Numer sprawy: DZ/26/22

dot.: postępowania o udzielenie zamówienia publicznego pn.: „**Rozbudowa budynku Instytutu o halę badawczą oraz niezbędną infrastrukturę techniczną we Wrocławiu**”.

WYJAŚNIENIA TREŚCI SWZ

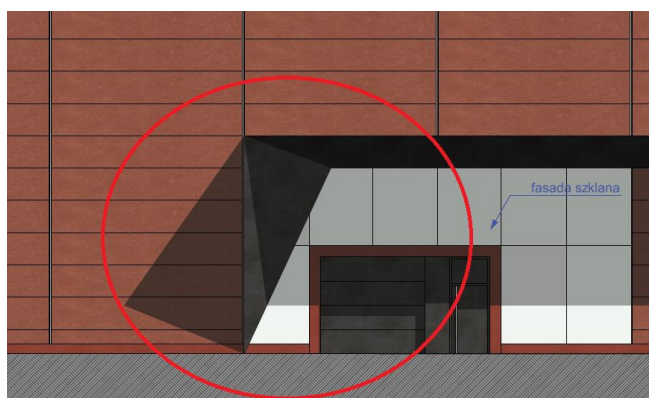
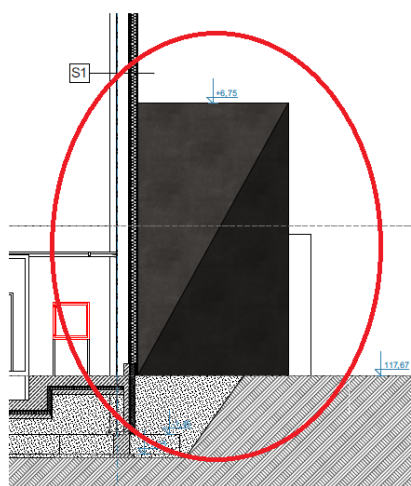
Pytanie 17:

Proszę o uszczegółowienie projektu, przedstawienie detalu w zakresie podkonstrukcji ściany bocznej zadaszenia nad wejściem przedstawionego na poniższych zdjęciach.

W projekcie konstrukcji wydano elementy konstrukcji zadaszenia nad wejściem do budynku. Podkonstrukcja ściany bocznej nie stanowi elementu konstrukcyjnego podpierającego dach i z uwagi na powyższe nie została uwzględniona w projekcie konstrukcji. Przyjęto, że oparcie płyt wykonane zostanie z zastosowaniem rozwiązania systemowego.
